POR MEDIO DE LA CUAL SE OTORGA UN PERMISO DE VERTIMIENTOS Y SE ADOPTAN OTRAS DETERMINACIONES

LA DIRECTORA DE LA REGIONAL VALLES DE SAN NICOLÁS DE LA CORPORACIÓN AUTÓNOMA REGIONAL DE LAS CUENCAS DE LOS RÍOS NEGRO Y NARE, CORNARE.

5. Que, en atención a lo precitado, se generó el informe técnico **IT-05793-2025 del 25 de agosto de 2025**, en el cual se observa y concluye lo siguiente:

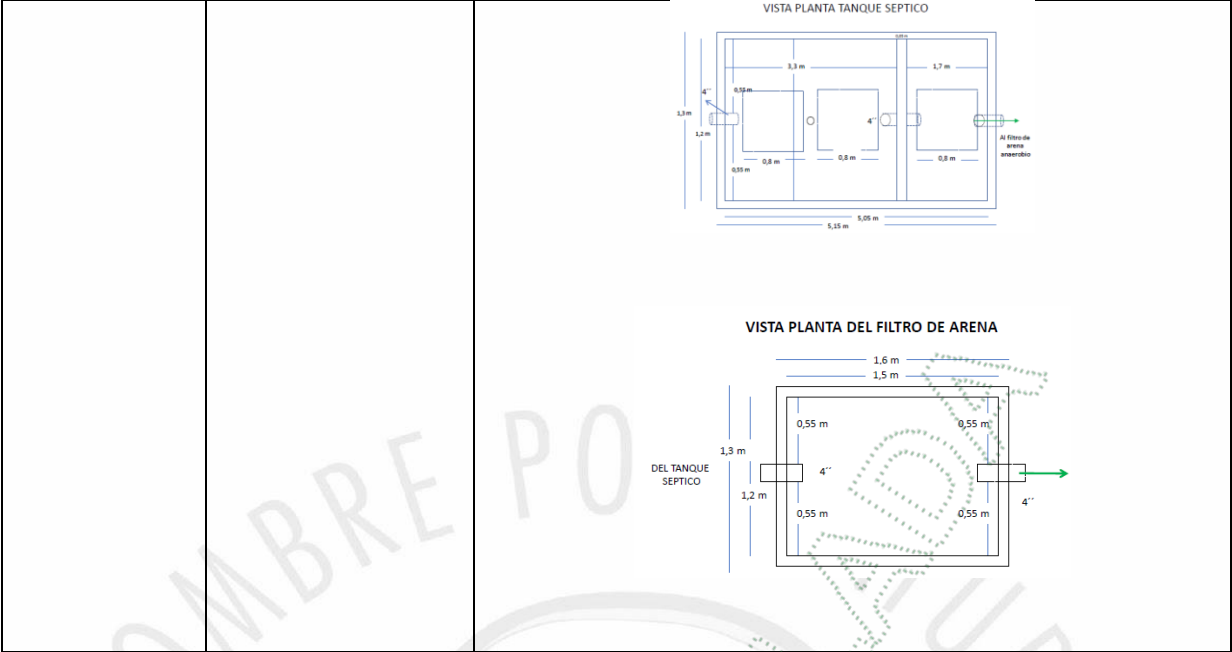
- **Acuerdos Corporativos y restricciones ambientales que aplican al proyecto:** El proyecto no presenta restricciones ambientales que impidan el desarrollo de la actividad, ya que el 4.21% es de Áreas Agrícolas, el 54.49% de Áreas de Recuperación para el Uso Múltiple y el 41.3% de Áreas Licenciadas Ambientalmente. A continuación, se presenta el mapa de restricciones según el SIG de CORNARE:
